DATUM September 1987

BETR.
Stuuras

Kunststofring stuuras

A1

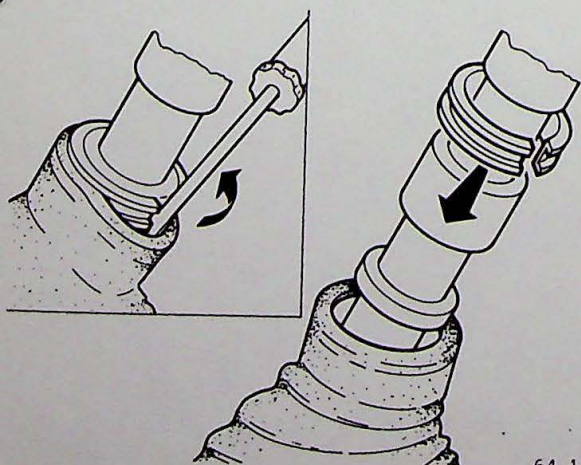
Krimpkaus(en) van de stuuras verwijderen

Druk de rubber doorvoerhoes in het schutbord naar beneden, zodat de kunststof krimpkaus(en) vrij komt (komen) te liggen.

Snij met behulp van een mes de krimpkaus(en) in de lengterichting door.

Verwijder de krimpkaus(en).
